SUP AIP AIRAC 170/24

Objet : AD - Aéroport de LFPM - Modifications AIP AD 2 relatives aux procédures de départs

LFPM, suite à l'arrêt d'exploitation des VOR PTV et BRY

AD 2 LFPM SID RWY28 CONV-INSTR 02

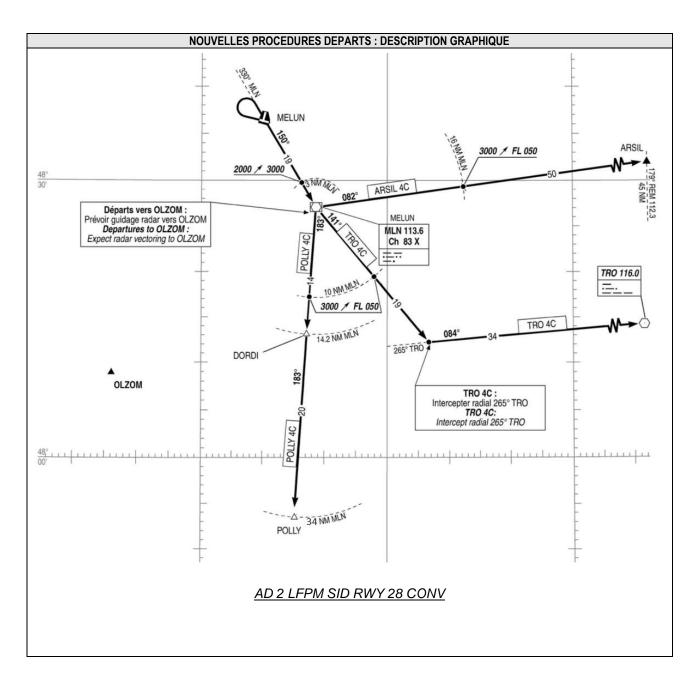
SID	ITINÉRAIRES	CLR MONTÉE INITIALE
		ROUTINGS	INITIAL CLIMB CLR
•	POLLY 4C Sortie vers CTX, NEV et vers MOU pour FL > 200 Exit inbound CTX, NEV and MOU for FL > 200	A 3 NM MLN, vers 3000 ft AMSL A MLN, à droite 183° MLN (RM 183°) A 10 NM MLN, vers FL 050. At 3 NM MLN, up to 3000 ft AMSL At MLN, right 183° MLN (MAG 183°) At 10 NM MLN, up to FL 050.	2000 ft AMSL

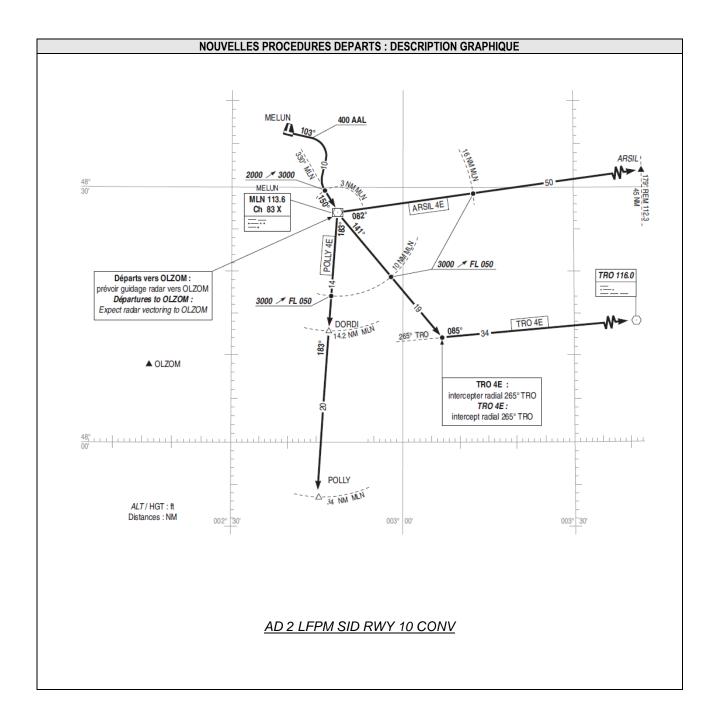
Départs vers OLZOM: Suivre SID TRO 4C/E jusqu'à MLN puis prévoir guidage vers OLZOM.
